LOTISSEMENT LES SENTIERS FLEURIS

MÉMOIRE EN RÉPONSE AUX RECOMMANDATIONS DE LA MRAE SUR L'ÉTUDE D'IMPACT

CHATUZANGE-LE GOUBET (38)

L'autorité environnementale a émis un avis délibéré n°2023-ARA-AP-1597 en date du 7 novembre 2023 portant sur la qualité de l'étude d'impact présentée par le maître d'ouvrage et sur la prise en compte de l'environnement par le projet.

Schéma 2

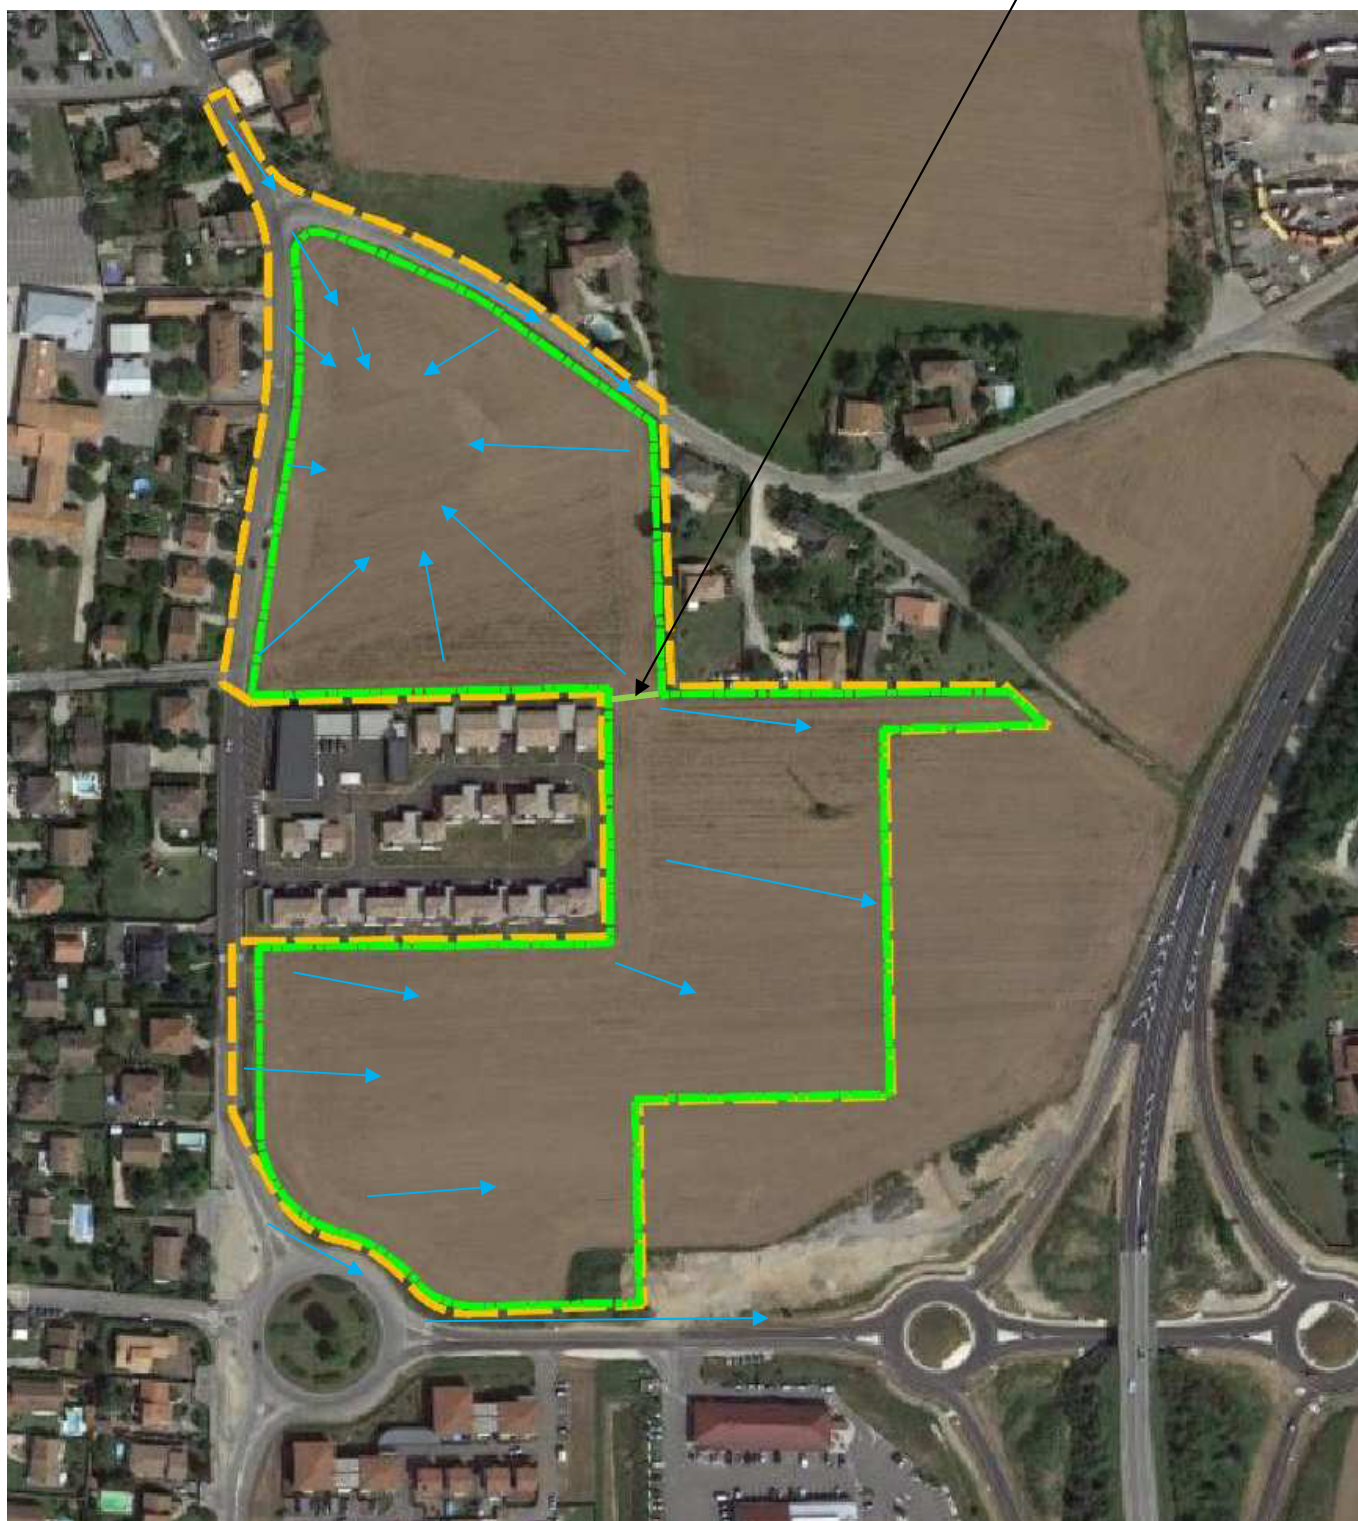
L'Autorité environnementale recommande de présenter les raisons ayant motivé les partis d'aménagement retenus sur le secteur au regard de ses incidences sur l'environnement et la santé humaine, en particulier le risque d'inondation.

Concernant le risque inondation, une étude de ruissellement a été réalisée postérieurement à l'étude d'impact. Cette étude, en annexe 1 du présent mémoire, confirme la présence d'une zone d'accumulation potentielle en partie Nord du terrain tel que définie dans le PLU, et conclue sur le fait que sur le sous bassin Nord :

- Les clôtures par mur seront proscrites afin d'éviter les barrages d'eau sur la crue centennale. Seules les clôtures par grillage ou grille à claire voie seront autorisées.

- La cote de plancher habitable des lots sis dans la zone d'accumulation de la crue centennale du sous bassin Nord devra satisfaire à la double condition cumulative suivante :

- La cote de plancher habitable sera située au minimum à 20 cm au-dessus du niveau de la voie de desserte du lot au droit de l'accès au dit lot.
 - la cote de plancher habitable des constructions devra être située au minimum à 20 cm au-dessus du niveau d'eau de la dite crue soit une cote minimale de plancher de 166,18 suivant le système de coordonnées du plan topographique établi par la société BEAUR.Il sera donc retenu la plus haute des deux cotes entre la cote de 166,18 et la cote de la voie de desserte du lot au droit de ce dernier augmentée de 20cm.

- La création de sous-sol sera proscrite.
